INA INFORMAZIONE TECNICA

Rullo tenditore 531 0851 10

Specifiche modificate

Figura 1: 531 0777 10 – versione precedente del rullo tenditore (979743)

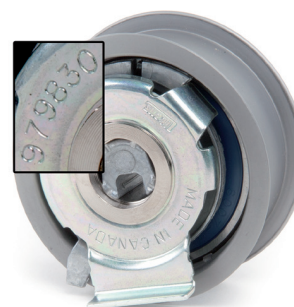
A causa delle specifiche modificate il rullo tenditore 531 0851 10 sostituisce il rullo tenditore 531 0777 10.

I due rulli tenditori si differenziano visivamente solo per il codice stampato (figura 1 e figura 2) sulla parte posteriore.

Non è consentito il montaggio del rullo tenditore con codice 979743 al posto del rullo tenditore con il codice 979830!
